ו. אלמוג הנדסה
בדק בית ואיתור ליקויי בניה

חוות דעת מומחה

להלן חוות דעתי:

2.1. שיפועים לא תקינים במרפסת

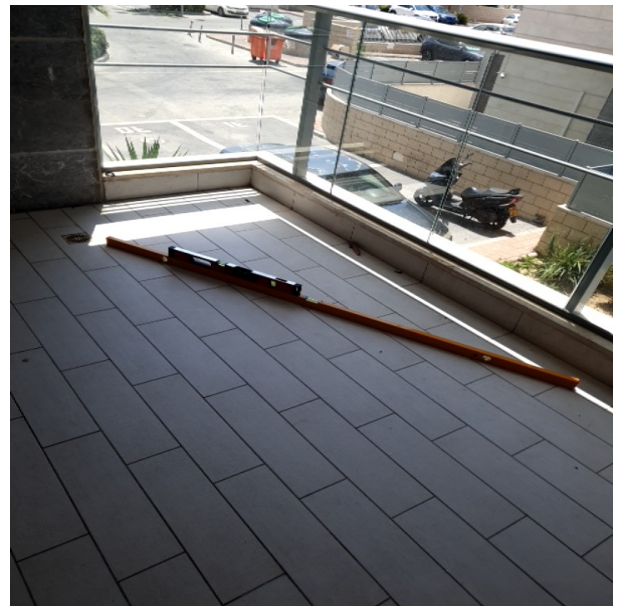
תיאור הליקוי: שיפוע הריצוף לכיוון הנקז קטן מ-1%

מיקום: מרפסת

המלצה לתיקון: יש לפרק את הריצוף במרפסת ולרצף בשיפוע של 1% לפחות לכיוון הנקז על פי התקן.

2.4. איטום גמיש במרפסת

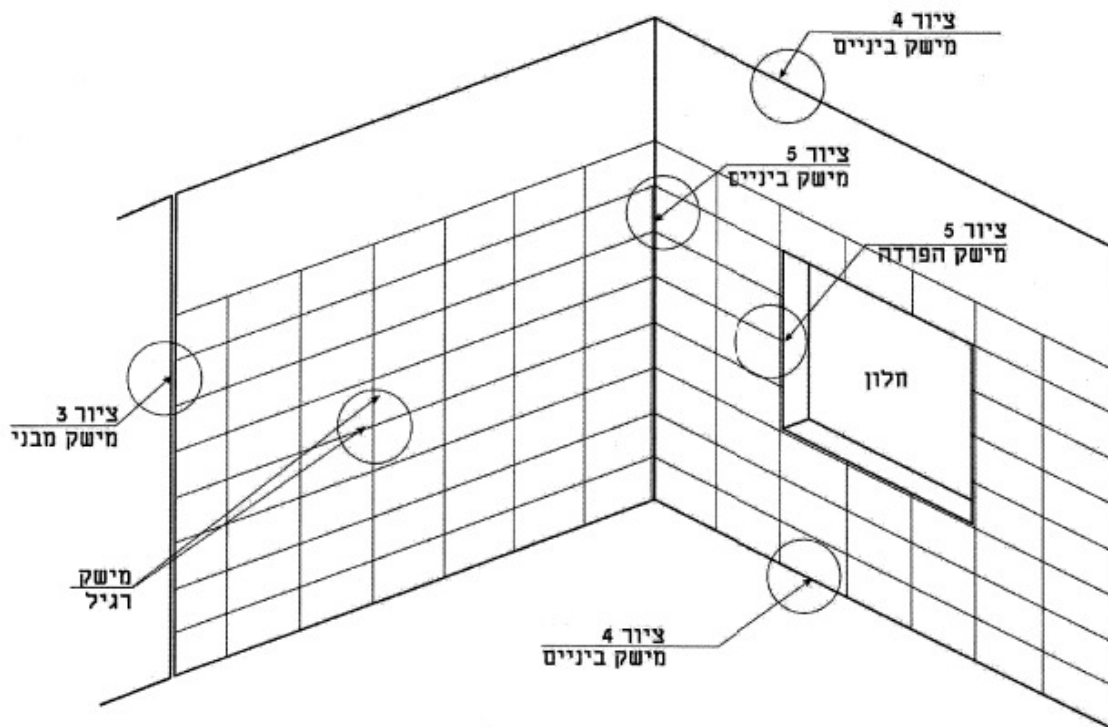
תיאור הליקוי: מישקי ביניים במפגש בין רצפה לחיפוי קירות לא נאטמו בחומר איטום גמיש

מיקום: מרפסת

המלצה לתיקון: יש לחרוץ את המישקים הנ"ל ולהוציא את הרובה הקיימת, לנקות היטב את המישקים וליישם חומר איטום גמיש העמיד בפני עובש ועומד בדרישות ת"י 1536.

3.4. השלמת פקקים

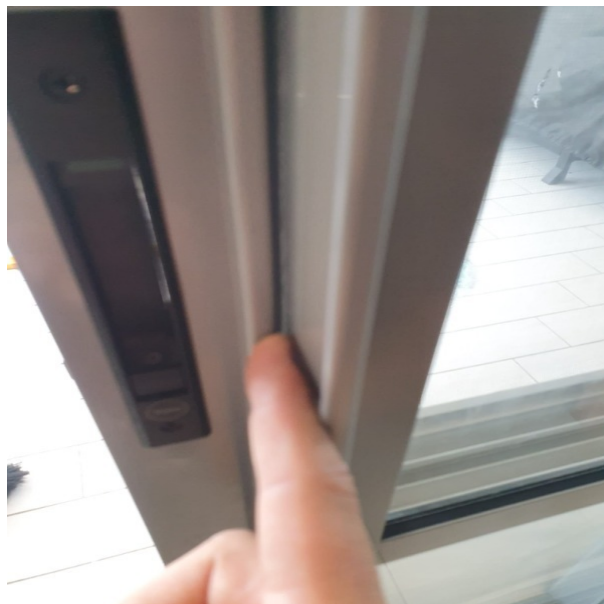
תיאור הליקוי: לא התקנו מכסים בחיתוך פרופיל האלומיניום של אגפי החלון

מיקום: ויטרינה סלון

המלצה לתיקון: נדרש להשלים מכסים לקצוות הפרופילים החתוכים.

6.1. אריחי חיפוי פגומות

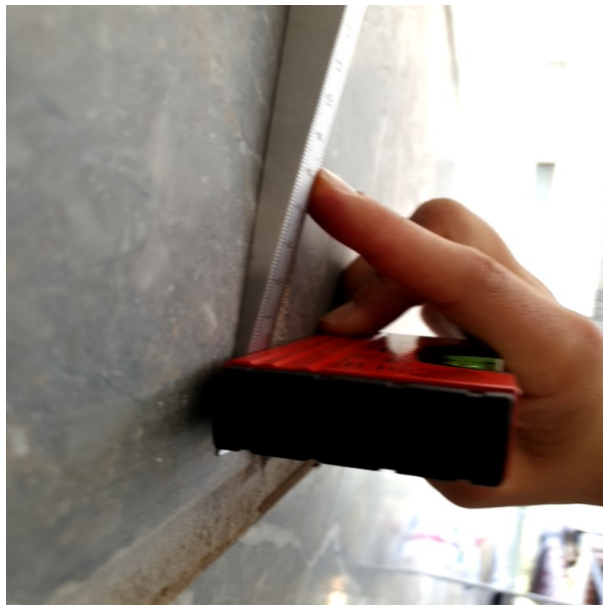
תיאור הליקוי: נמצאה אבן חיפוי הקיר במרפסת כאשר היא סדוקה כולה ומלאה בקורוזיה בשל חיבור צינור הגז עם ברגי פלדה אשר גרמו לשיתוך.

בנוסף איכות חומר ירודה והמצאות גבוהה של חומר חרסיתי באבן אשר מתנפח במגע ישיר עם מים וגורם להתפרקות האבן.

מיקום: מרפסת

המלצה לתיקון: נדרש לפרק ולהחליף את האריח הפגום לאריח תקין.

6.2. אריחים בולטים/ שקועים

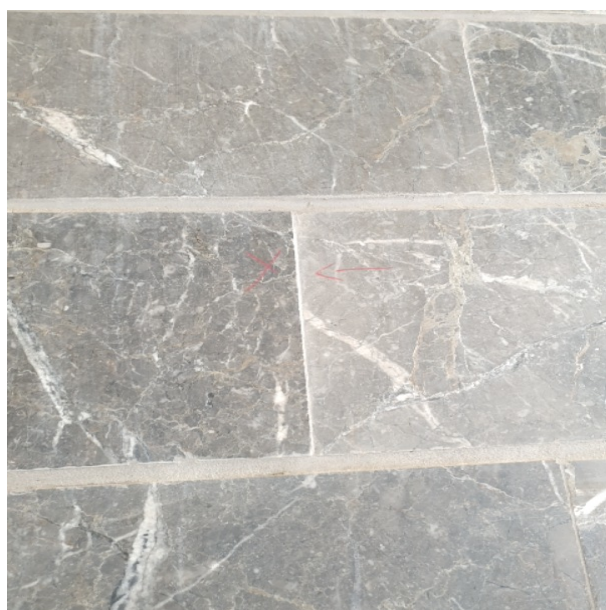
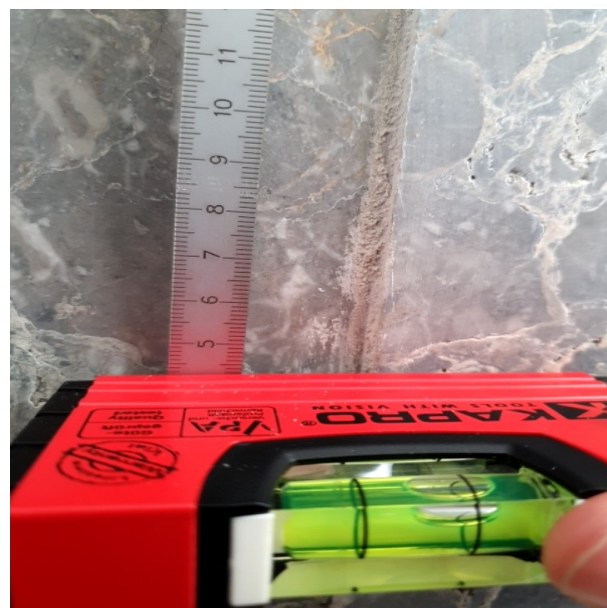
תיאור הליקוי: אריחי אבן בחיפוי קירות בולטים/שקועים.

מיקום: מרפסת

המלצה לתיקון: נדרש לפרק ולבצע מחדש בקווים ישרים וללא סטייה מהמישור.
